הנדון: דירה מספר [REDACTED], קומה 15 ברחוב יובל, ראשון-לציון

ליקויי בנייה

חוות דעת מקצועית

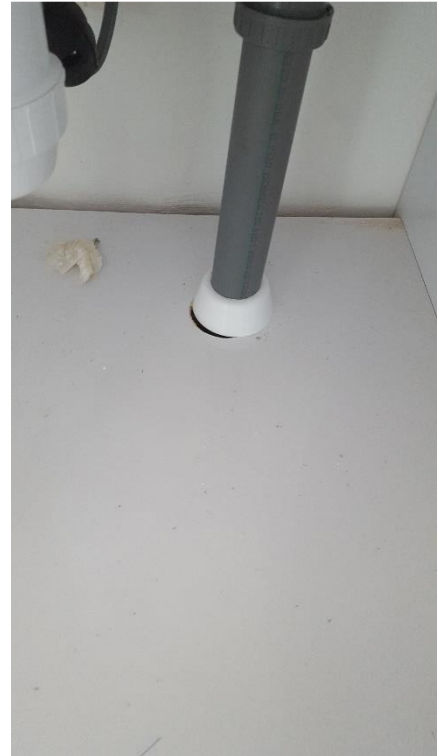
2.1.1. איטום בחומר אלסטי בין משקופי הדירה לבין פנלים.

2.1.1.2. איטום בין משקוף שירותים מרכזי לחיפוי קרמקה בחומר אלסטי.

המפרט הכללי - סעיף 06.03.01.

ת"י 23 חלק 2 - סעיף 3.1 וטבלה 1.

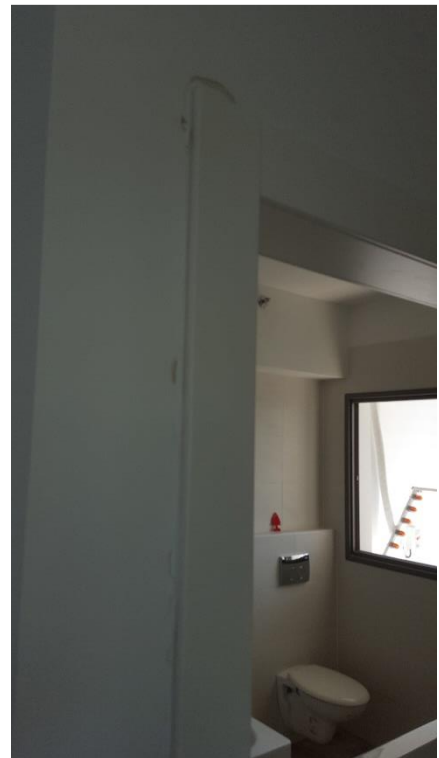
2.2.1. חיתוך לא מקצועי בארון מטבח סביב צנרת ניכוז כזור מטבח.

2.2.2. משקוף כניסה לשירותים מרכזי פגום.

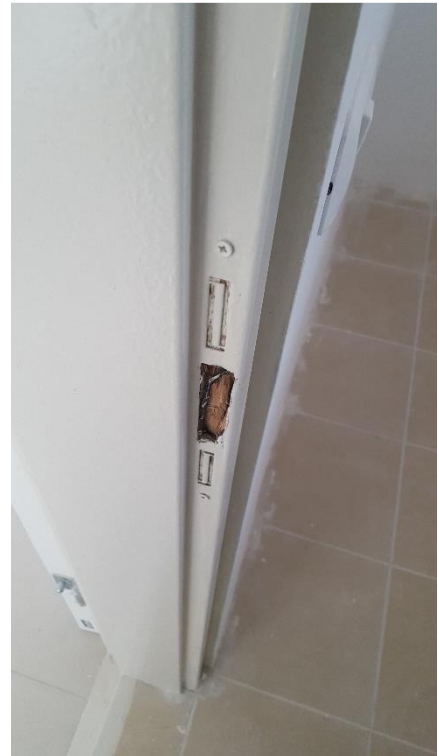
2.4.1. אי התאמה בין משיקים ארונות מטבח.

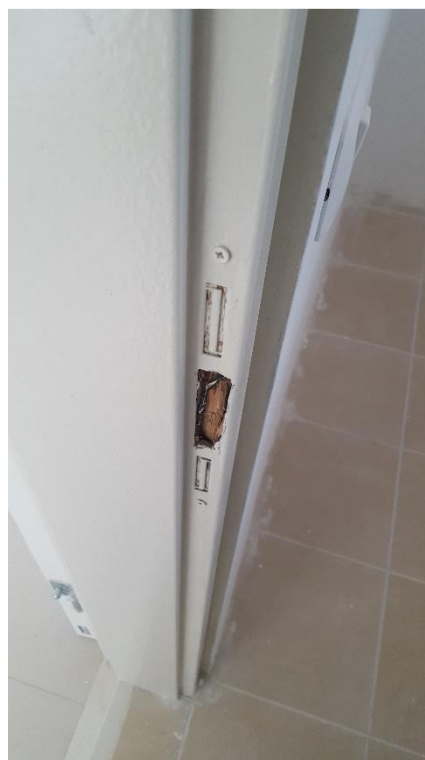
2.4.2. אי התאמה בין משיקי דלתות ארון כיור שירותים מרכזי.

2.4.3. דלת עץ בממ"ד לא נסגרת בצורה תקינה.

זאת בניגוד לתי"י 23 על חלקו.
וכן בניגוד למפרט הכללי סעיף 06.04.01.
מדרש לבצע תיקונים לליקויים עד לגימור מקצועי, תוך הקפדה על זוויות ומישקים.

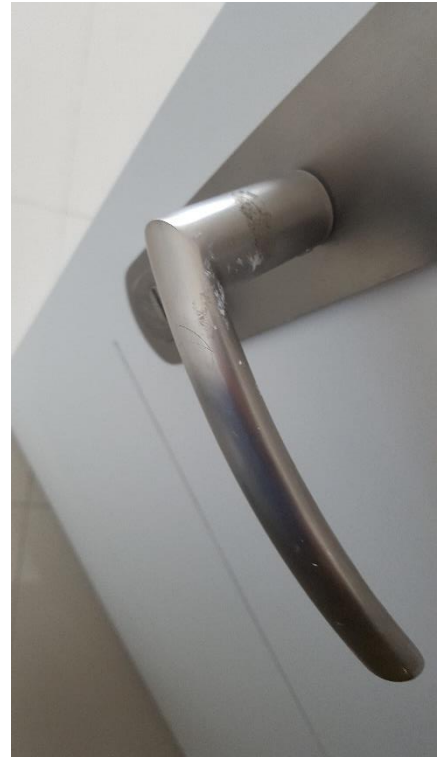
3.1.1 תיקוני שפכטל וצבע במשקוף כניסה לדירה שריטות, קילופי צבע ואי אחידות בגוון.

3.1.2. תיקוני שפכטל מתכת וצבע במשקוף דלת ממ"ד עקב פגמים, אי אחידות בגוון וגימור לא מקצועי.

3.1.3. תיקוני שפכטל וצבע בסף דלת ממ"ד, עקב אי אחידות בגוון וגימור לא מקצועי.

3.1.4. תיקוני שפכטל וצבע במסגרת חלון הממ"ד עקב פגמים, אי אחידות בגוון וגימור לא מקצועי.

מדרש לבצע תיקוני שפכטל (מתכת), לשייף ולחדש צביעה.
מדרש לחדש צביעה עד קבלת מראה אחיד.
זאת בניגוד לת"י 4422 חלק 3.
יש להסיר את הצבע הלקוי ולחדש צביעה.
זאת בניגוד לת"י 5044 חלק 2 סעיף 3.3.1.

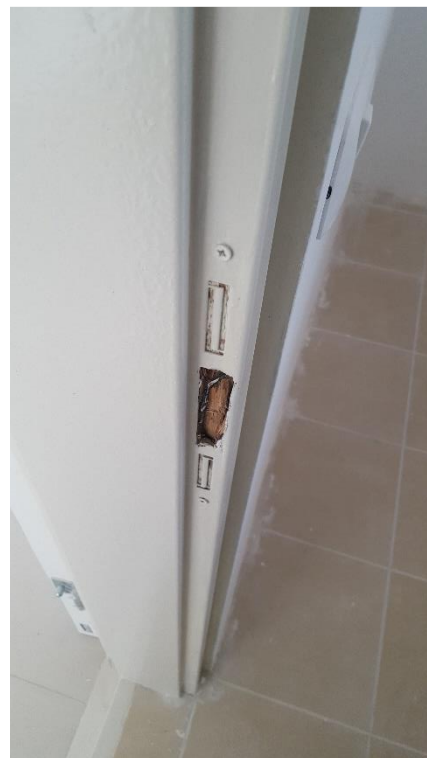
3.2.1. שריטות בידיות דלת כניסה.

3.2.2. פגם בדלת ממ"ד באזור לשונית מנעול.

זאת בניגוד לתיי 4068 חלק 1 סעיף 4.1 האוסר פגיעות מכניות (קמטים, שריטות, שברים) ופגיעות כימיות (איכול, חספוס שנגרם ע"י מלט או סיד, גימום וכתימה) במוצר.

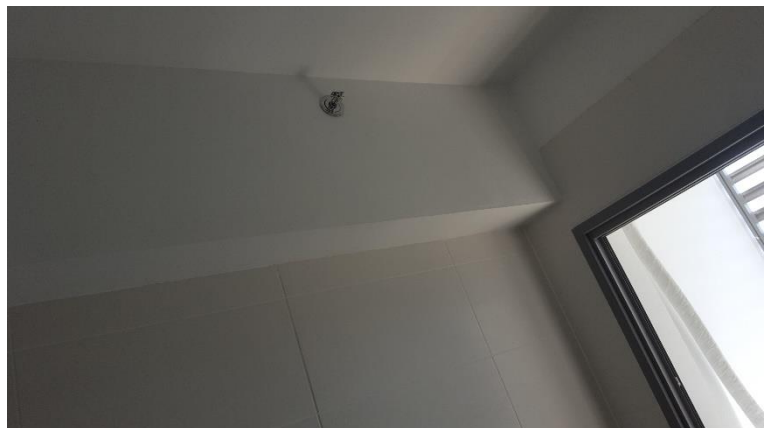
5.2.2. רמקול כניסה מותקן בצורה לא מקצועית (מרוחק מהקיר).

5.2.3. התקנה לא מקצועית של אינטרקום.

מדרש לפלס את הקופסאות בצורה מקצועית.
יש לשפר את התקנת השקעים וקיבועם כמדרש.
זאת בניגוד לתקנות החשמל בדבר התקנת מעגלים סופיים – סעיף 5 (א) – לפיו "ציוד חשמלי של מעגל סופי יותקן באופן שקביעתו לא תתרוקף תוך שימוש תקין בו..."

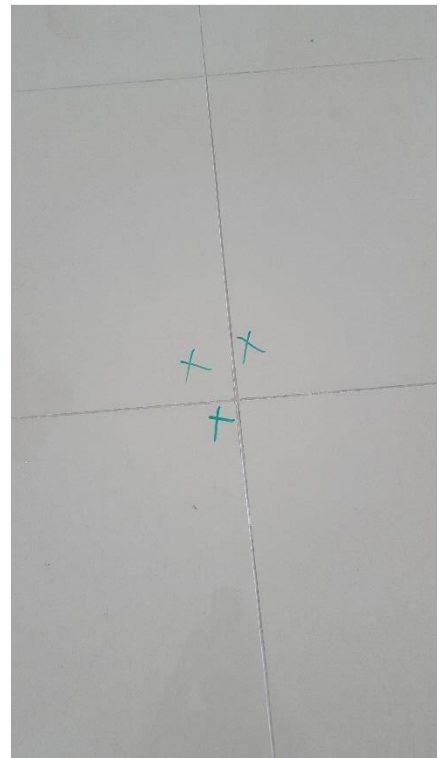
7.1.1. הורדת שיירי חומרי בניין מכלל פנלים ברחבי הדירה.

7.1.2. ניקוי שיירי חומרי בניין מכלל רצפת מרפסת שמש חדר דיור לרבות פנלים.

7.1.3. הורדת שיירי חומרי בניין מכלל רצפת מרפסת שמש חדר דיור.

זאת בניגוד לת"י 4068 חלק 1 סעיף 4.1 הדורש שכל המוצרים יהיו שלמים ונקיים.

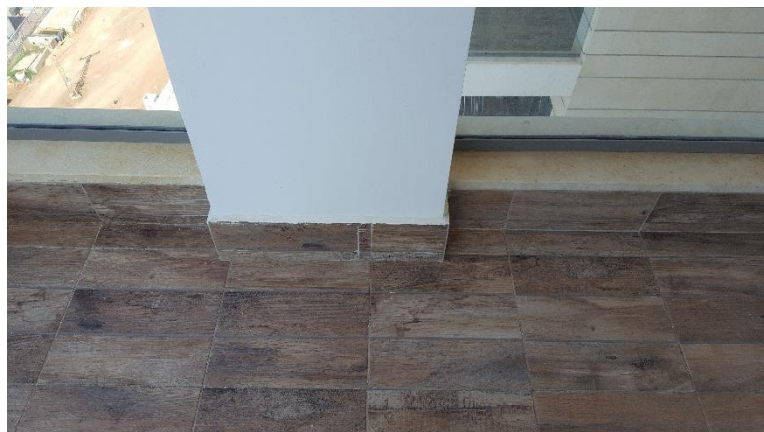
7.2.2. 2 אריחים פגומים במטבח (היכן שהמקרר).

7.2.3. 1 פנל פגום בכניסה לדירה.

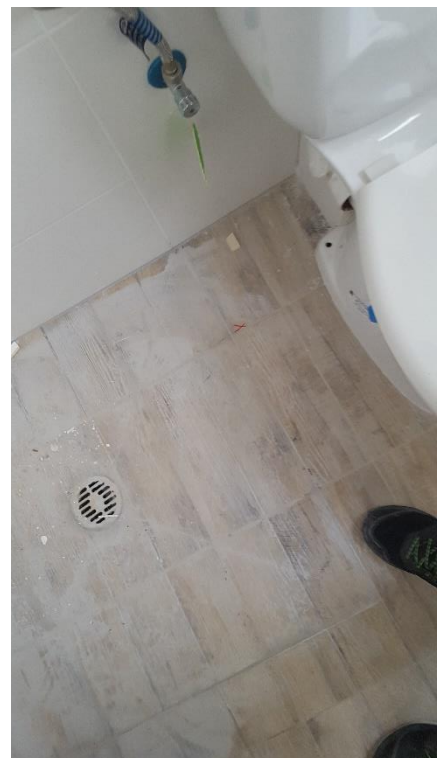
7.2.5. אי התאמה בין פנלים לריצוף במרפסת שמש חדר דיור.

7.2.6. 1 אריח פגום שירותים מרכזי.

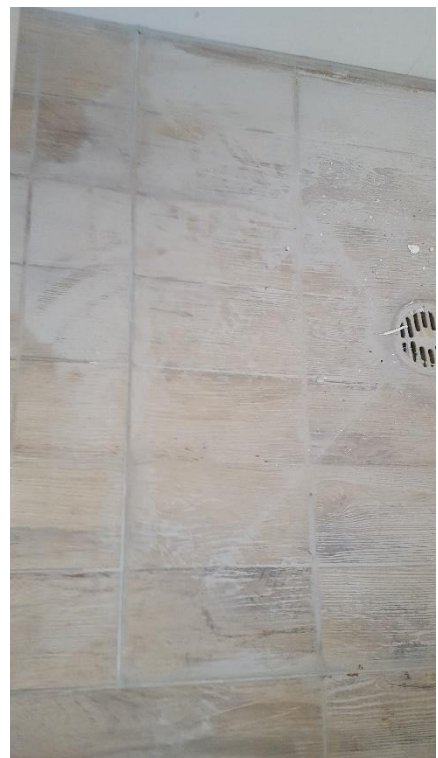
7.3.1. סף אלומניום כניסה לדירה משופע ובסטיה מהמישוריות.

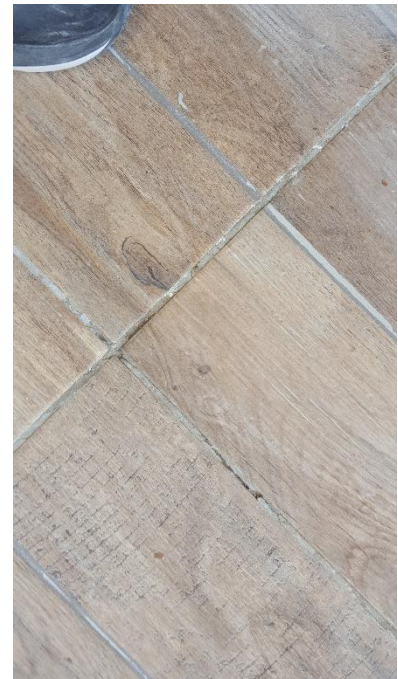
7.3.3. סף אלומיניום כניסה לשירותי הורים משופע ובסטיה מהמישוריות.

בניגוד למפרט הכללי הבין משרדי לבניה (הספר הכחול), סעיף 100811 לפיו: "המעבר בין שטחים רטובים ויבשים יהיה מודרג ויבוצע לפי התוכניות" זאת בניגוד למפרט הכללי הבין משרדי לבניה (הספר הכחול), סעיף: 10024 - הדורש כי "אם לא נאמר אחרת, במקומות שיש בהם הפרשי מפלסים, יש לסיים את הריצוף בפס אלומיניום שטוח בחרתך מינימלי של 3/30 מ"מ מעוגן היטב".

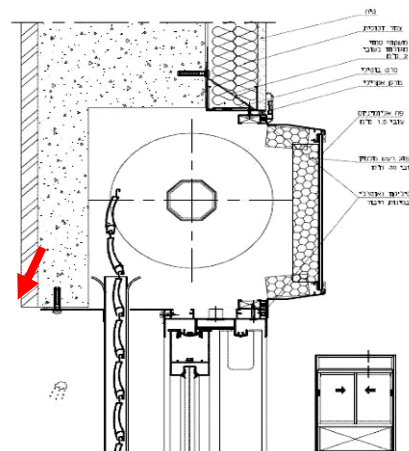
8.2.4. קיבוע מסילת וטרינה מרפסת שמש באמצעות ברגים (כל 50 ס"מ).

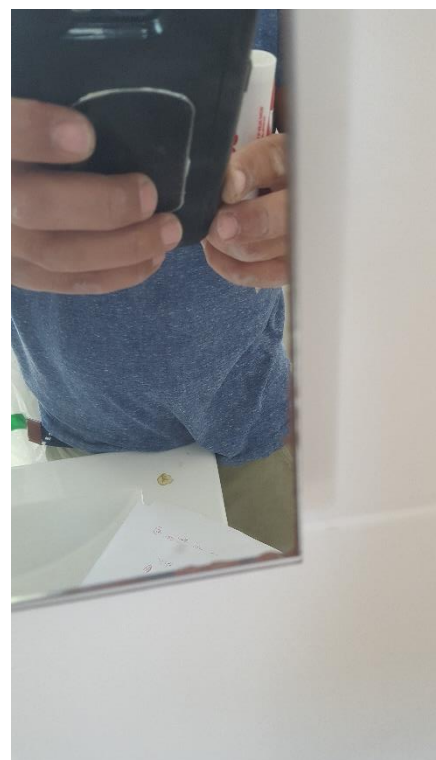
יש לציין כי כלל הכלים הסנטריים לא הותקנו ולא נבדקו.

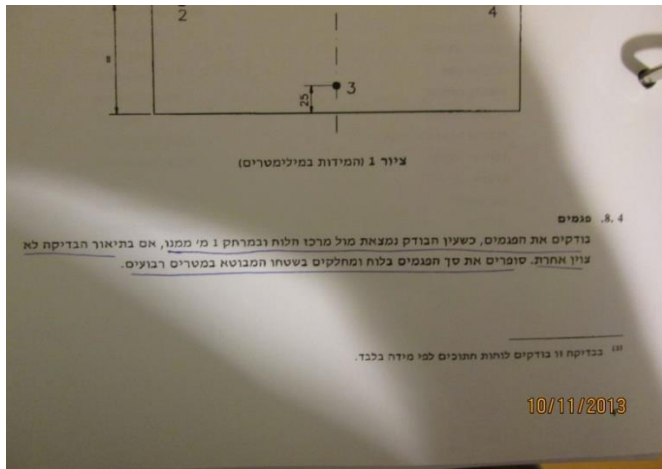
10.1.1. פגם באמבטיה בשירותים מרכזי.

10.1.2. חלודה במראה שירותי חדר הורים.

10.2. השלמת איטום סביב כלל קופסאות ניקוז בכלל הדירה.

מדרש לבצע איטום בחומר אלסטי תוך הקפדה על עבודה מקצועית.
